Avis délibéré de la mission régionale d'autorité environnementale sur la modification n°5 du plan local d'urbanisme intercommunal valant programme local de l'habitat et plan de déplacements (PLUi-HD) de la communauté d'agglomération de Grand Chambéry (73)

Avis n° 2025-ARA-AUPP-1542

Avis délibéré le 15 avril 2025

Figure 3: Projets d'OAP Barby Dessous Est et Barby Dessous Ouest à La Motte-Servolex (source : dossier)

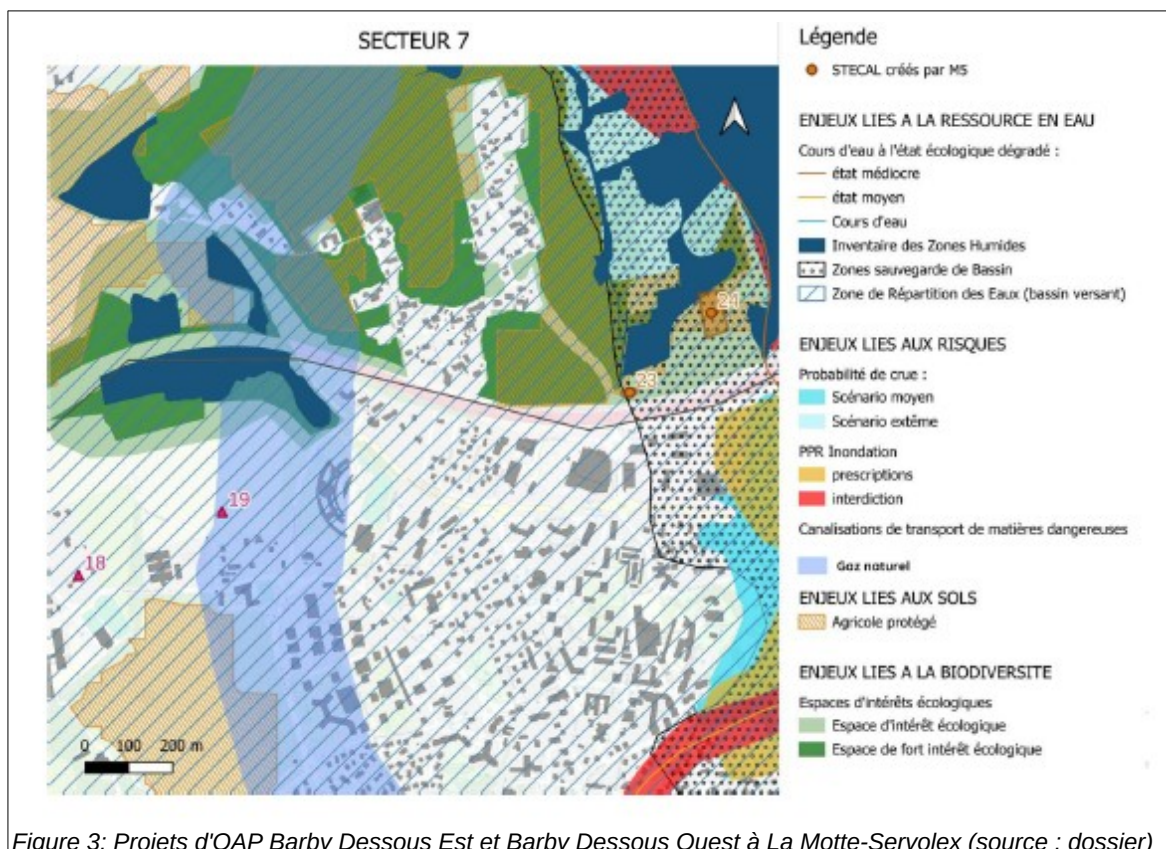
- secteur 7, projets 18 et 19 : création de deux OAP sectorielles “Barby Dessous Est” et “Barby Dessous Ouest” pour une superficie globale de 5,3 ha au sein d’un secteur comportant de multiples enjeux en matière de milieux naturels et de biodiversité (proximité d’une Znieff de type I et d’un corridor écologique et d’une zone humide), de risques naturels (proximité du Nant du Villard), nuisances (proximité de l’autoroute A43), de ressource en eau (en zone de répartition des eaux¹⁷-ZRE-). Cette situation devrait conduire à une expertise plus détaillée des enjeux à l’échelle de chaque parcelle (notamment à l’appui d’un diagnostic pré-écologique pour identifier la présence ou non d’habitats ou/et d’espèces protégées, d’un bilan de la disponibilité locale de la ressource en eau potable).

- **à La Motte-Servolex : deux OAP sectorielles Barby Dessous Est et Barby Dessous Ouest, en approfondissant en particulier l'état initial associé aux enjeux de préservation du milieu naturel et de gestion de la ressource en eau ;**

Figure 4: Périmètre de l'OAP 82 Bisettes à Vimines (en rouge) et enjeux environnementaux (source : OAP-plan de secteur Piémonts-PLUi-HD approuvé)

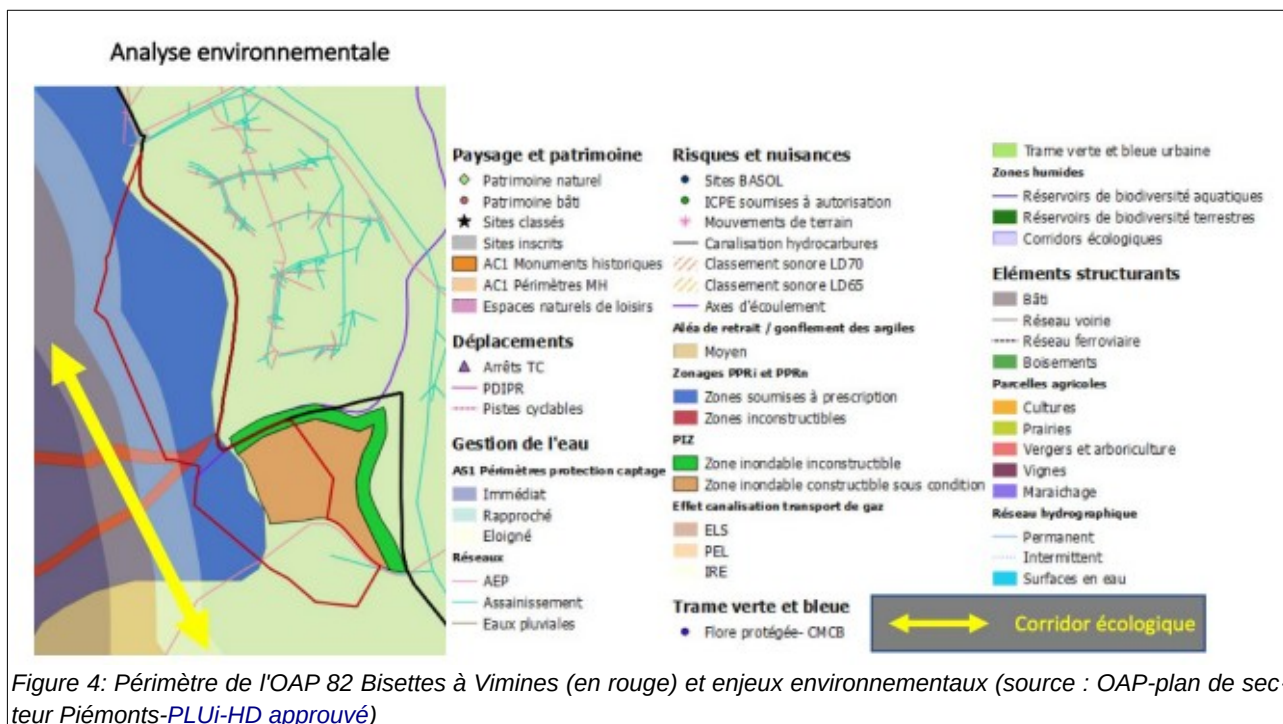
- modification du plan d'indexation en Z¹⁹ au sein de l'OAP n°82 secteur des Bisettes à Vignes en zone "urbaine générale composée majoritairement d'un habitat intermédiaire et collectif" UGc, sur une surface d'environ 1,86 ha et en vue de la construction de 60 à 70 logements. Le dossier ne présente aucune carte du secteur de l'OAP ni aucun état initial de l'environnement en dehors de l'étude relative aux risques. Cet état initial a pourtant été réalisé au sein du document du PLUi-HD approuvé, il convient donc de le rappeler pour la bonne information du public, ce d'autant que les enjeux environnementaux apparaissent nombreux et que la surface d'espace naturel ou agricole investie apparaît non négligeable (cf. figure 4 ci-après);

- **requestionner les besoins fonciers liés aux projets portés sur Lescheraines, La Thuile (modifications de zonages Ap en zones A), Vimines (OAP Bisettes),**
- **réinterroger le cas échéant les Stecal à vocation d'accueil des gens du voyage au regard des expertises restant à conduire sur les risques naturels et de leur localisation pour certains à proximité d'infrastructures génératrices de nuisances sonores et sanitaires (pollution de l'air).**
